Notitie bevindingen OV-verbinding Overvecht-UPS

Lijn 30 busverbinding Overvecht - USP

Samenvatting probleemanalyse en variantenstudie

4c-3 Nieuwe busopstelstrook linksaf middenberm Sartreweg

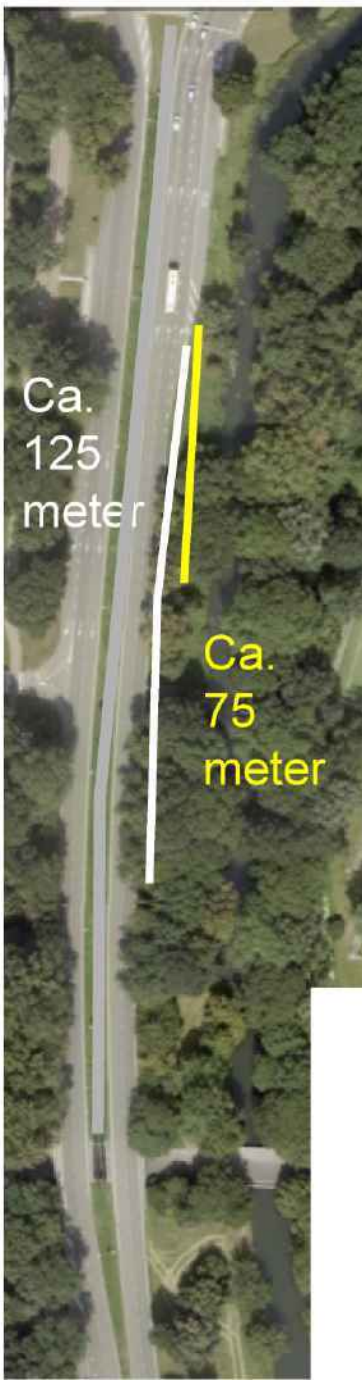
Eerste indruk: Maatregel levert winst op als bus langs de wachtrij kan. Vraag is of voldoende lengte haalbaar is. Kan wel winst opleveren.

(alleen lijn 77 halteert op Sartreweg, lijn 30 niet!) E.v.t. in middenberm, kan 60-120 seconden winst opleveren, omdat bus dan niet meer in de file voor Alfrinkplein hoeft te staan. Alleen levert dat nadeel op voor rechtsafslaan bus (SG41). Ook rekening houden met halteren lijn 77: zit een school in de buurt.

Kan ook gecombineerd worden met 'normaal' kruispunt op Alfrinkplein (volgende sheet)

Figuur 2 eerste schetsontwerp Kardinaal de Jongweg richting Kardinaal Alfrinkplein.

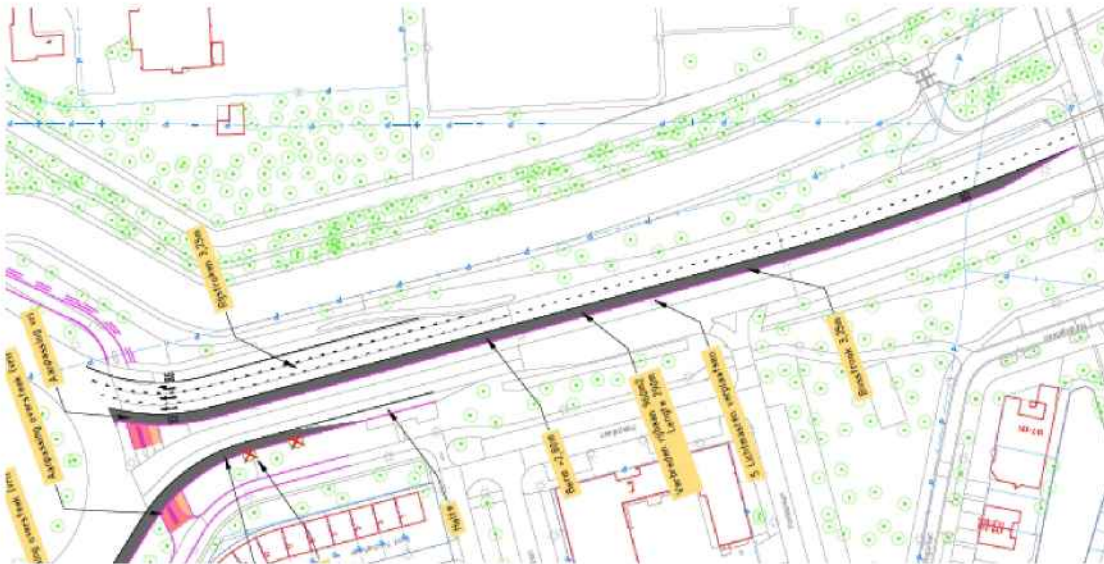
De buitenberm bij het Alfrinkplein behouden we en geven de bus bij de stoplichten voorrang, dit principe wordt bij de Europalaan zuid ook toegepast. De verslechtering van de oversteekbaarheid voor het langzaamverkeer bij het Alfrinkplein hebben we opgelost doordat we de rijweg niet hoeven te verbreden. Tot slot hebben we de bushalte Van Everdingenlaan direct verbonden met de vrijliggende busstrook.

Het verkorten van de busstrook is geen optie, omdat in de praktijk de wachtrij terugslaat tot voorbij het spoor. Hierdoor zal de beoogde rijtijdwinst niet behaald worden.
